Per E-Mail an Gerrit.Niehaus@um.bwl.de, poststelle@um.bwl.de

Erwiderung Gegengutachten Neckarwestheim

Abbildung 2: Die Grenztraglastberechnung für die gefundenen Anzeigen (Eigene Darstellung auf Basis EnBW) (EnBW Kernkraft GmbH 2019, S. 30)

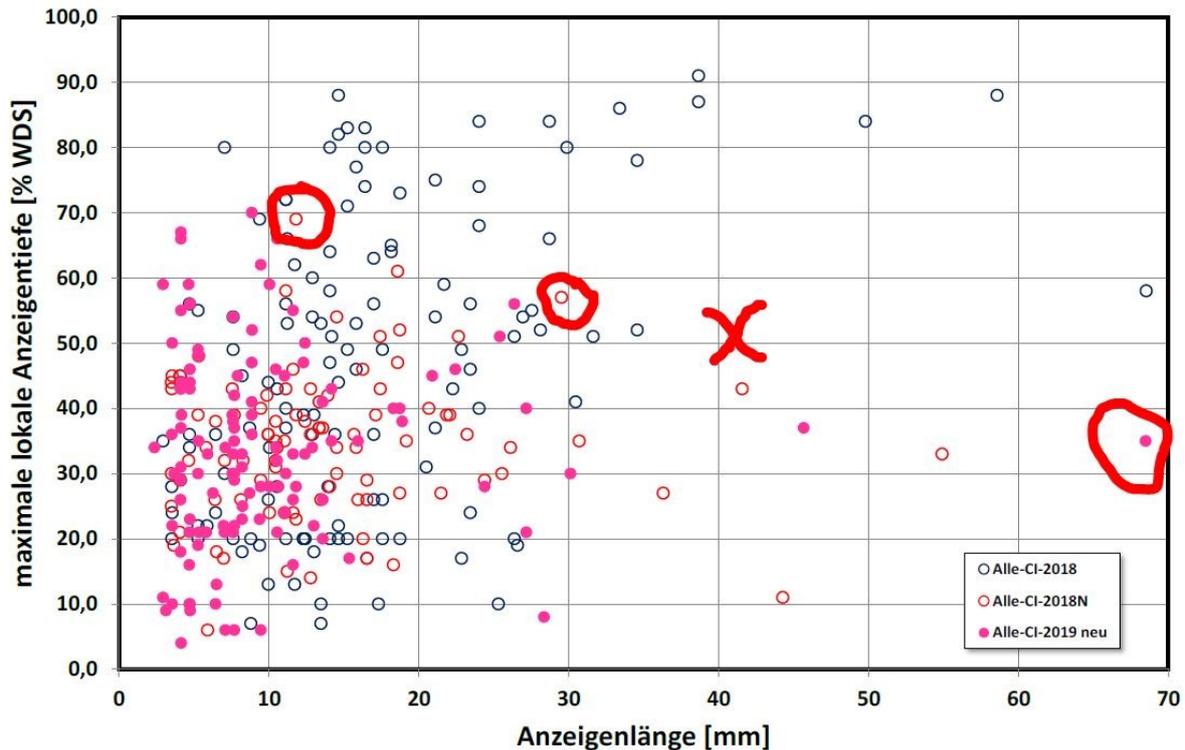
Werden die Rissdaten dieser Grenztraglastberechnungen in die von Erhard gezeigte graphische Übersicht über die 2018 und 2019 mit der MRPC-Sonde gemessenen Anzeigen eingetragen, ist offensichtlich, dass die von Erhard angeführten Grenztraglastberechnungen für die 2018 gefundenen Anzeigen keine ausreichenden Sicherheitsreserven belegen können. Vielmehr ist davon auszugehen, dass die mit den 2018 gefundenen Risse behafteten Rohre unter Störfallbedingungen versagt hätten.

Abbildung 3: B 2.1.3.3 Fließspannungskonzept (FSK) nach KTA 3206 (Kerntechnischer Ausschuss (KTA) 2014, S. 19)

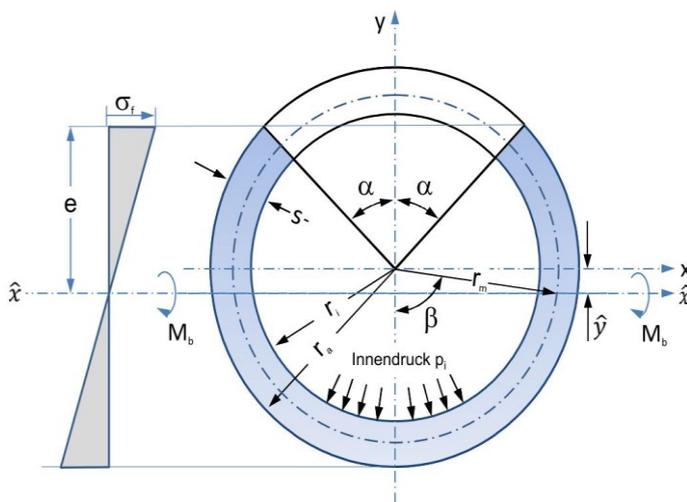
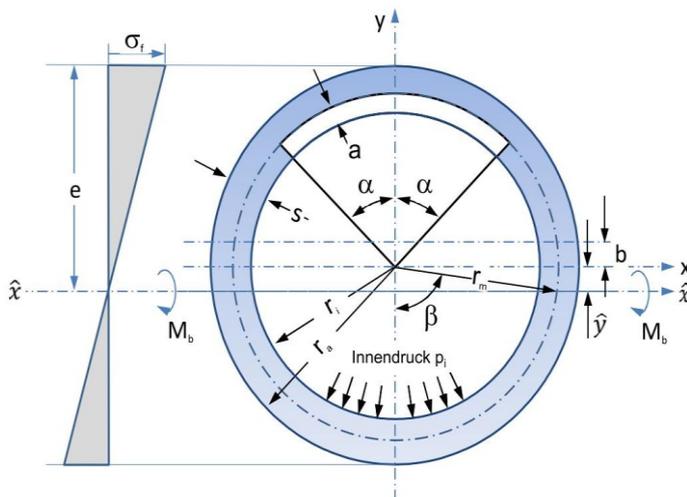
Auf die von Mertins auf Seite 6 gezeigte Berechnung der Mindestrestwanddicke für abdeckende Störfallbelastung (ATWS) nach dem im Kerntechnischen Regelwerk für Oberflächenrisse beschriebenen FSK/MPA-Verfahren geht Erhard gar nicht ein. Dies ist umso überraschender, als die dort gezeigte Mindestrestwanddicke über der von Erhard gezeigten, mit der MRPC-Sonde gemessenen Wanddicke liegt, mithin rechnerisch ein Versagen anzunehmen ist, obwohl es eben nicht zu einem Leck gekommen ist.

Obwohl die Berechnungsmethode FSK/MPA für Oberflächenrisse in der Sicherheitstechnischen Regel 3206 des KTA klar geregelt ist, (Kerntechnischer Ausschuss (KTA) 2014) versucht Erhard eine andere, nicht näher begründete Betrachtung zu etablieren.

Abbildung 4: Berechnung der Mindestwanddicke für abdeckende Störfallbelastung (ATWS) mit FSK/MPA Verfahren (EnBW Kernkraft GmbH 2018, S. 54)

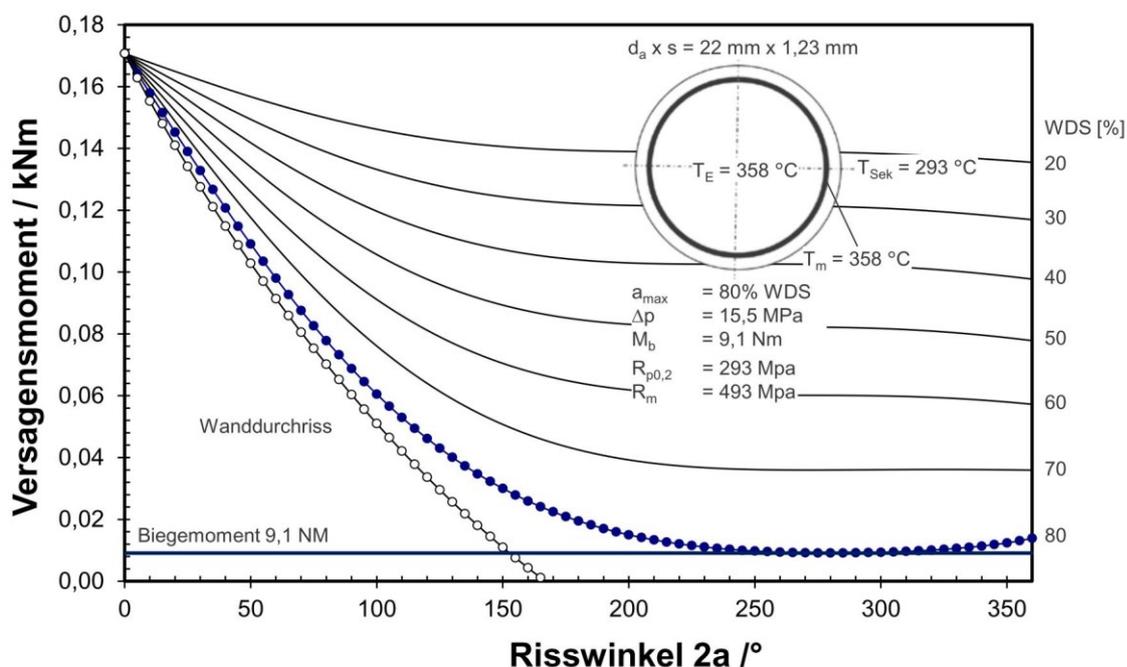
Darüber hinaus hat EnBW bereits 2018 eine Mindestwanddicke für die abdeckende Störfallbelastung (ATWS) mit dem FSK/MPA Verfahren berechnet, die bereits Mertins zitiert und die in der folgenden Abbildung zu finden ist. Wie Erhard trotz der auch bei ihm gezeigten erheblichen Unterschreitung der Mindestwanddicke mehrerer rissbehafteter, 2018 entdeckter Rohre zu der Aussage kommt, ein Abriss sei nicht zu unterstellen, ist unbegründet und nicht nachvollziehbar.

Die Behauptung von Erhard, es läge sowohl ein Tragfähigkeitsnachweis für GKN-II als auch ein Leckvor-Bruch-Nachweis vor, ist demnach falsch und mindestens durch die 2018 real gefundenen Rissen bereits widerlegt. Dessen ungeachtet übernimmt Brettner dieses These (Brettner 2020, S. 10) – ohne darauf hinzuweisen, dass sie eben nicht für die Risse gilt, die bereits 2018 gefunden wurden. (Brettner 2020, S. 11)
